**Auszug aus dem Sitzungsbuch der Stadt Penzberg**

Sitzung des Stadtrates am 27.07.2021

<b>7.</b>	<b>Bebauungsplan "EDEKA-Areal": Billigung nach öffentlicher Auslegung und Beteiligung der Behörden und Beschluss zur erneuten öffentlichen Auslegung</b>	3/196/2021
-----------	--	------------

Der Planteil des Bebauungsplanentwurfs „Edeka-Areal“ vom 23.02.2021 ist nachfolgend dargestellt:

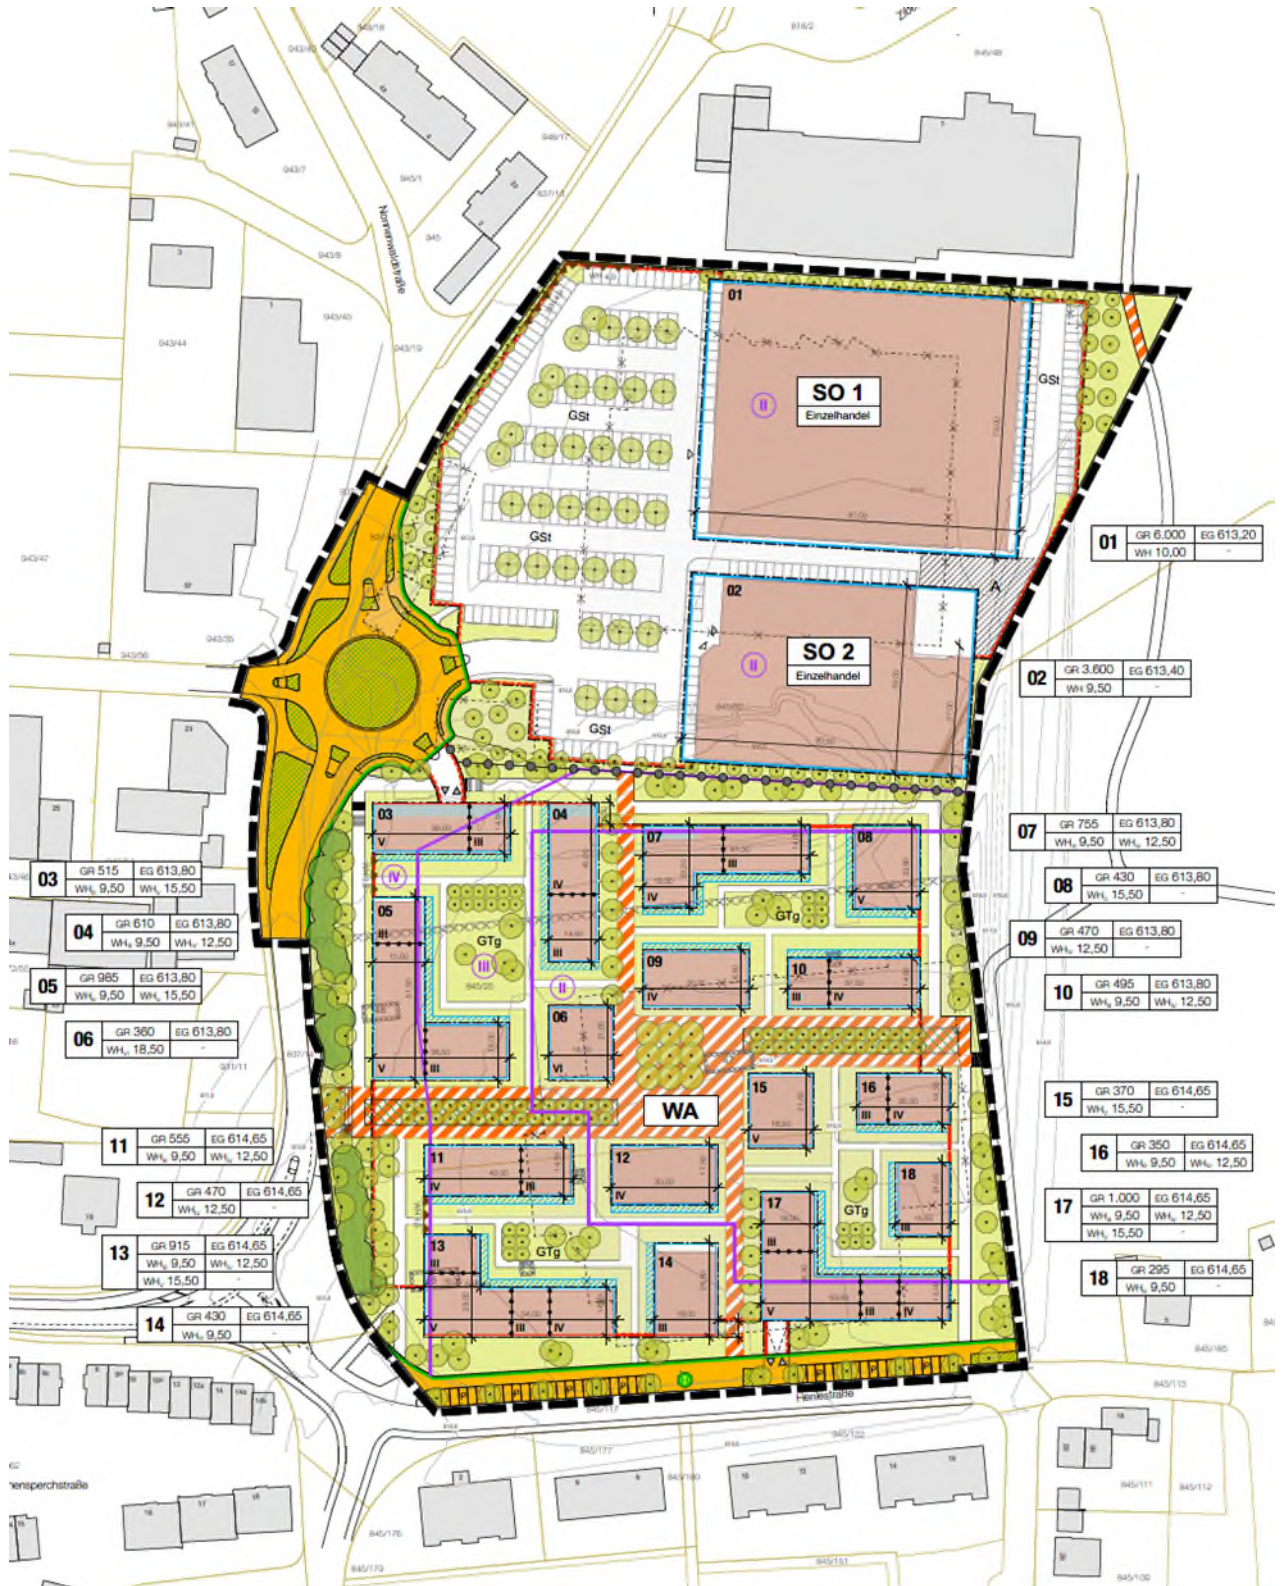
- b) In der schalltechnischen Untersuchung zeigt Abbildung 13, dass Überschreitungen auch bei Gebäude 04 im nördlichen Bereich der Ostfassade und bei Gebäude 07 an der Nordfassade bis zur Abgrenzungslinie (unterschiedliche Gebäudehöhen) verursacht werden. In der vorliegenden Planzeichnung ist das entsprechende Planzeichen 7.2 daher zu kurz eingetragen.

- d) Mit der Festsetzung Nr. 13.1 wird die erforderliche Schallschutzwand im Nordwesten des SO festgesetzt. Leider entspricht die im Planteil eingezeichnete Länge der Schallschutzwand nicht der in der schalltechnischen Untersuchung ermittelten Länge.

Das Planzeichen 7.2 ist auch auf der Westseite von Haus 03 zu ergänzen.

Das Planzeichen 7.2 ist entsprechend Abbildung 13 der schalltechnischen Untersuchung (C. Hentschel Consult vom Januar 2021) im nördlichen Bereich der Ostfassade von Gebäude 04 und bei Gebäude 07 auf der gesamten Nordseite im IV-geschossigen Bereich zu ergänzen.

Das Planzeichen 7.1 ist entsprechend Abbildung 17 und 18 der schall-technischen Untersuchung (C. Hentschel Consult vom Januar 2021) in Richtung Südwesten zu verlängern.

- a) Der Empfehlung des LRA wird Folge geleistet und das Planzeichen 7.2 an der Westfassade wird ergänzt.
- b) In der schalltechnischen Untersuchung wurde argumentiert, dass die Verladezone je nach Bedarf eingehaust werden kann, so dass die prognostizierte Überschreitung an der Nordfassade von IO 8 und in dem rot gekennzeichneten Bereich durch Maßnahmen am Discounter kompensiert werden können (Einhausung Verladezone, leise Lüfter etc.). Zur Sicherheit wird das Planzeichen 7.2 über die gesamte Nordfassade festgesetzt.

- d) Die Länge der Schallschutzwand wird gemäß der vorgeschlagenen Länge im Schallgutachten angepasst.
- e) Wenn der Gemengelage nicht gefolgt werden kann, muss entlang der Stellplätze eine 4,0 m hohe Schallschutzwand auf einer Länge von 50 m errichtet werden. Diese muss dann als aktiver Schallschutz entlang der Stellplätze als Maßnahme im B-Plan festgesetzt werden. Die Emissionskontingente für die Gewerbeflächen sind ohne Gemengelage festzusetzen, tags 60 dB(A)/qm, nachts 41 dB(A)/qm.
